si provvede alla trasmissione in allegato delle Osservazioni rese rispetto all'elaborato Windteck sulla viabilità alternativa 22102 EO DE CI D 04 00 15 B

## **OSSERVAZIONI RESE RISPETTO ALL'ELABORATO WINDTECK SULLA VIABILITA' ALTERNATIVA 22102 EO DE CI D 04 00. 15 B.**

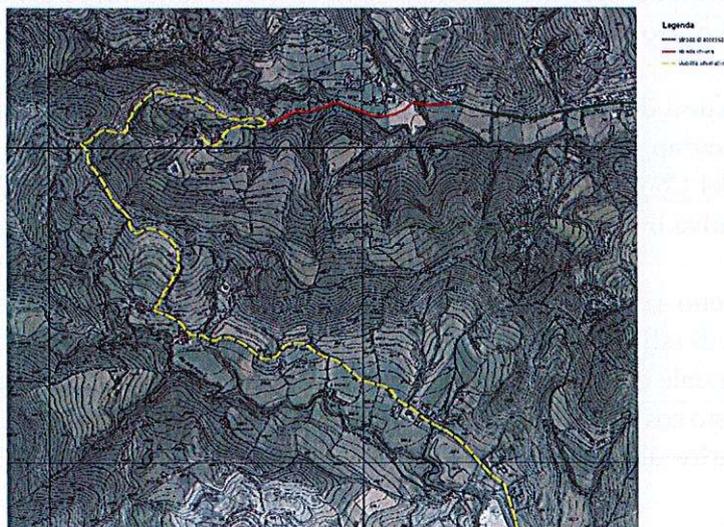
Gli eventi atmosferici che si sono abbattuti in loco nell'ultimo periodo ci hanno fornito – purtroppo- la prova provata che la viabilità alternativa proposta da Windtek nel proprio elaborato 219 non sia realmente in grado di offrire una strada percorribile alternativa.

### 1. Stato del manto stradale

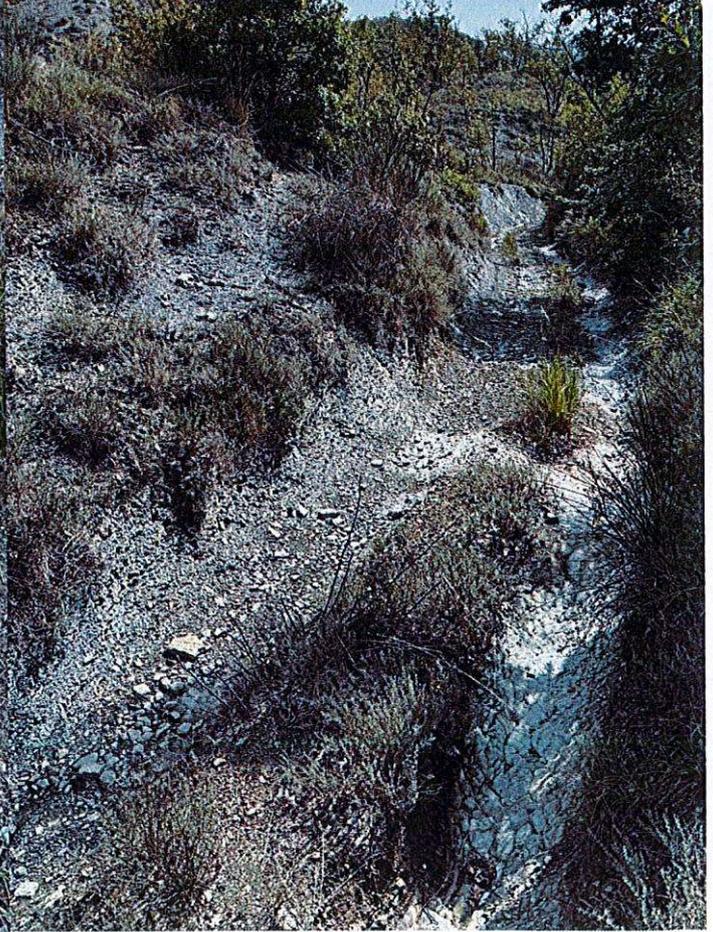
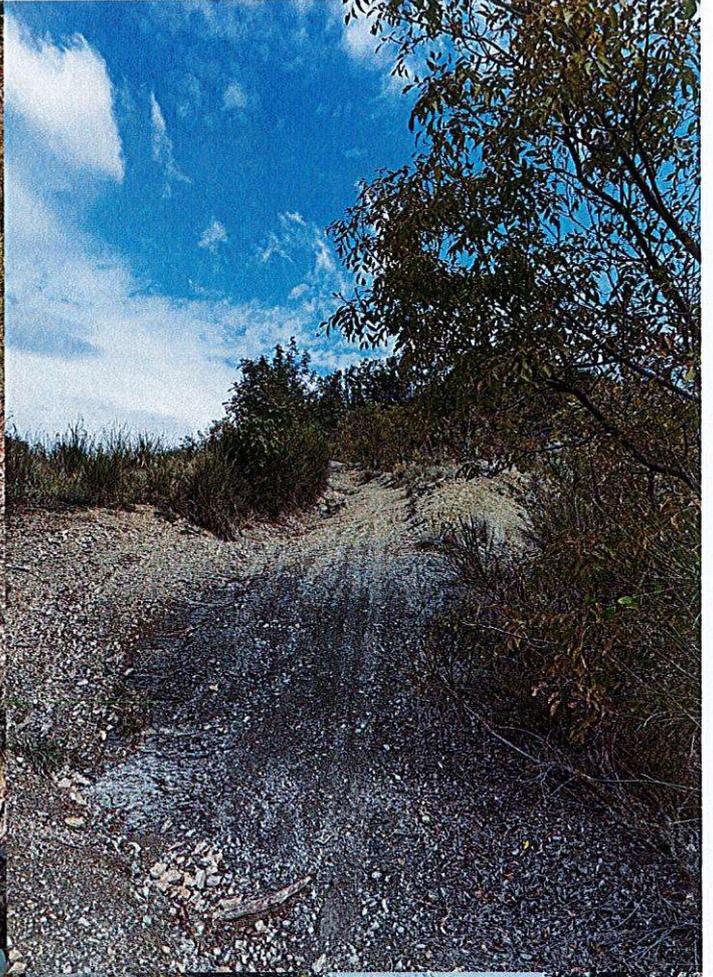
Il tratto di strada alternativa ha una lunghezza totale di circa 5km, dei quali almeno 1.5 km devono essere percorsi su fondo terroso, misto a ghiaia e ciottoli. Questo tipo di fondo già precedentemente rendeva la viabilità difficile, ma le recenti piogge hanno peggiorato la situazione, trasformando ampie porzioni della strada in un terreno fangoso, con buche profonde e avvallamenti. La percorrenza è ormai sostanzialmente impossibile senza l'intervento di mezzi specializzati.

Per ripristinare una condizione percorribile, è necessario un rifacimento completo del manto stradale, con il trasporto e il livellamento di grandi quantità di terreno e ghiaia, operazione che comporterebbe un impatto considerevole sull'ambiente circostante, specialmente considerando l'instabilità del terreno e l'erosione causata dalle piogge.

### 3. Problemi legati ai rigagnoli e ai corsi d'acqua

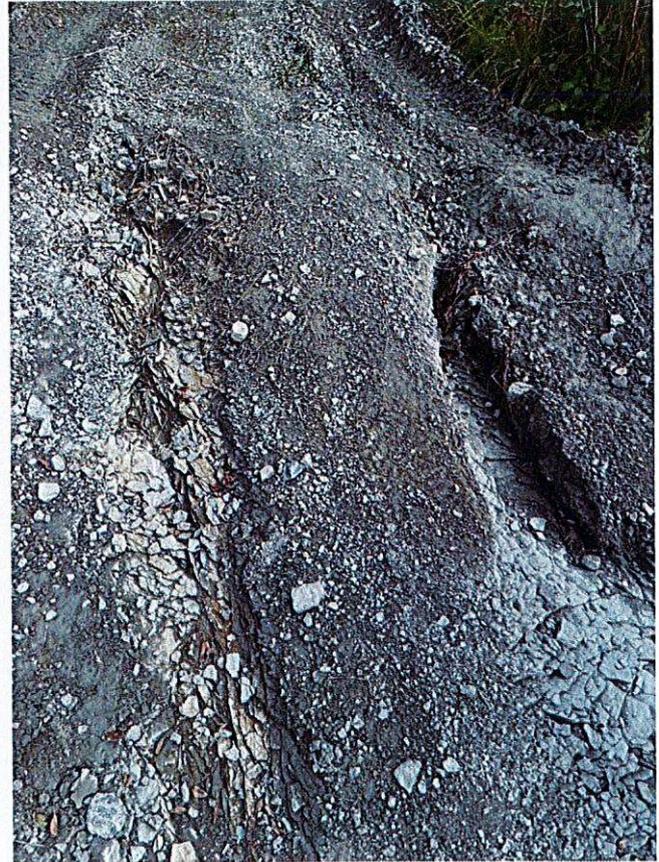
Le forti piogge in modalità “bomba d’acqua” hanno anche portato alla formazione e all’aumento di dimensioni di rigagnoli che hanno scavato profondi solchi sulla strada in più punti, creando ulteriori pericoli per la viabilità e danneggiando ulteriormente il manto stradale. Alcuni di questi corsi d’acqua temporanei scorrono lungo tratti in pendenza, scavando il terreno e peggiorando l’erosione.

Ad ogni pioggia consistente, questi rigagnoli scavano sempre più a fondo i solchi citati e in particolare dopo le abbondanti piogge di questa estate la situazione ha raggiunto criticità mai toccate prima.

Per garantire una messa in sicurezza adeguata, sarebbe necessario deviare questi rigagnoli o installare sistemi di drenaggio, un'operazione che richiederebbe scavi e movimentazione di terra su larga scala. Questo tipo di intervento avrebbe un impatto ambientale molto significativo, poiché altererebbe l'andamento naturale delle acque e potrebbe influire sugli equilibri idrogeologici della zona.

#### 4. Pendenze e interventi sul terreno

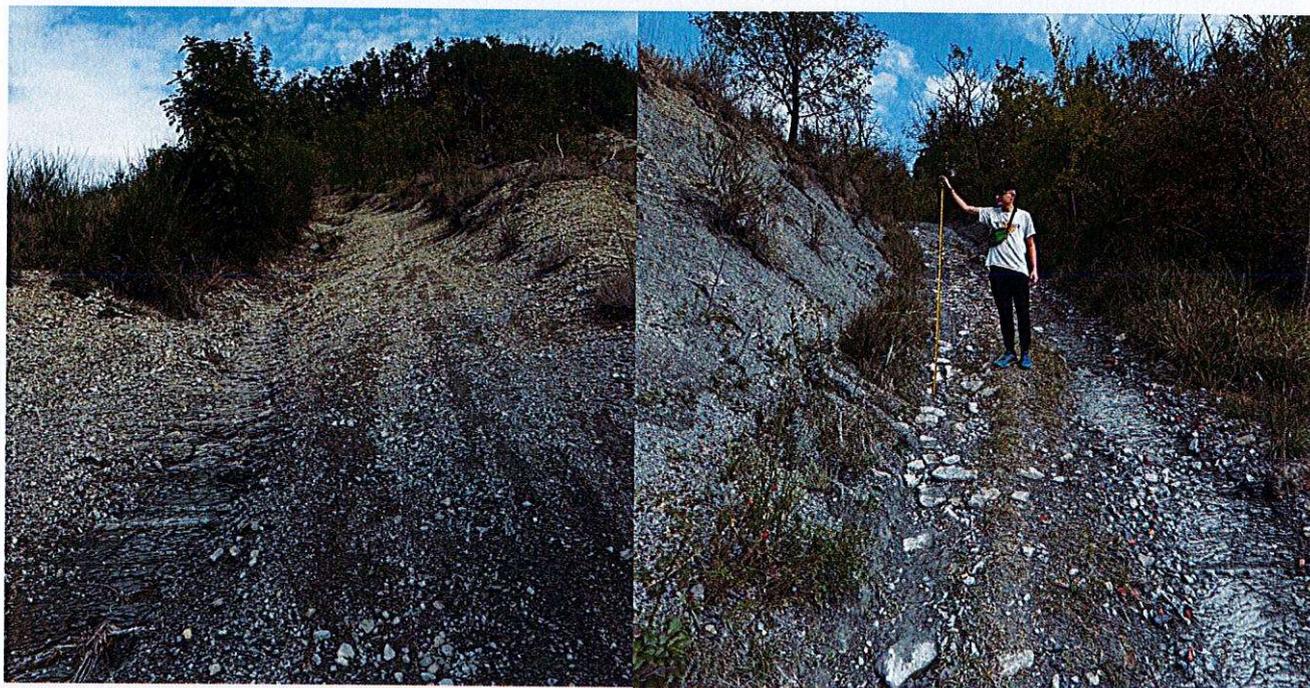
Alcuni tratti della strada proposta sono caratterizzati da pendenze elevate, rese ancora più pericolose dalle piogge. Rendere percorribili queste pendenze richiederebbe lavori di livellamento del terreno, con una movimentazione massiccia di terra e l'installazione di barriere di contenimento per evitare frane.

Anche questi interventi avrebbero richiesto la presenza di un apposito progetto, in modo da poterne valutare in modo puntuale l'impatto sull'ambiente circostante oltre che all'adeguatezza delle misure che però ancora una volta ricordiamo non essere state previste.
